Produkt:	<b>Schaltaktoren SA/S</b>
Typ:	<b>SA/S x.y.z und SA/S x.y.z.1</b>
Aktuelle Anwendungsprogramme:	SA/S x.6.1; SA/S x.10.1; SA/S x.16.1 und SA/S 12.16.5 (x = 2, 4, 8, 12fach) <b>Schalten xf y/2a</b> (x = 2, 4, 8, 12fach, y = 6A, 10A, 16A, 16C) SA/S x.16.6.1 (x = 2, 4, 8 und 12fach) <b>Schalten xf 16CS/3.1</b> (x = 2, 4, 8 und 12fach)

Applikationsprogramm:	von: <b>Schalten xf 16CS/3.0</b>
	auf: <b>Schalten xf 16CS/3.1</b>
	ab: 1/2011

5. Treppenlicht Retriggerung:

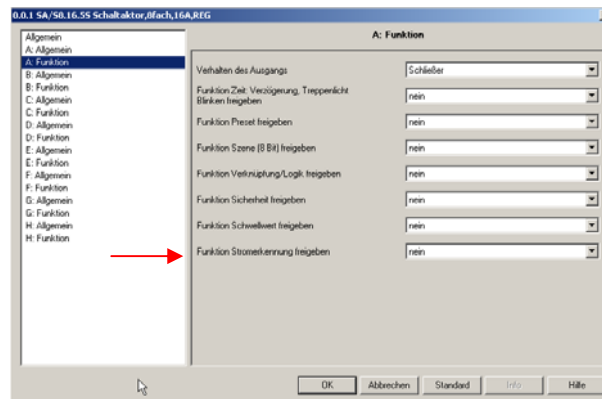
Das Wording für die Parametrierung der Retriggerung des Treppenlichts wurde geändert. Von der Funktion hat sich nichts geändert.

Der Parameter "Treppenlichtzeit verlängert sich bei mehrfachem Einschalten ("Pumpen")"
